ZUNDAPP

Technische Mitteilungen Fahrzeuge

Nr. 24

Juni 1984

4. Sicherheitsmaßnahmen bei Diebstahlversuchen

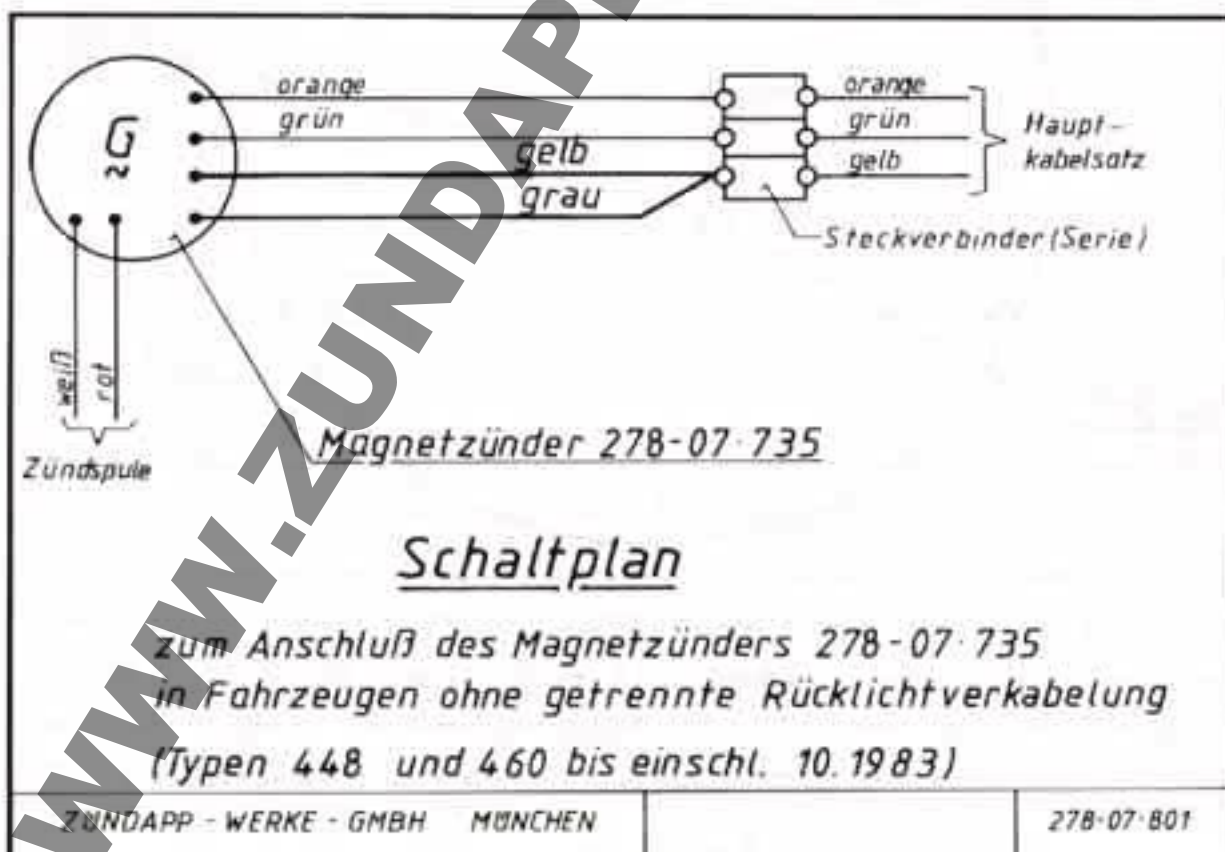
Aus Gründen der allgemeinen Verkehrssicherheit sehen wir uns veranlaßt, nachdrücklich darauf hinzuweisen, daß bei einem vorausgegangenen Diebstahlversuch (Abscheren des Lenkersperrbolzens) unbedingt die Gabel auszubauen ist, um das Gabelrohr auf eventuelle Deformationen bzw. Rißbildungen zu inspizieren.

In Zweifelsfällen ist die untere Gabelbrücke kpl. mit Gabelrohr auszutauschen.
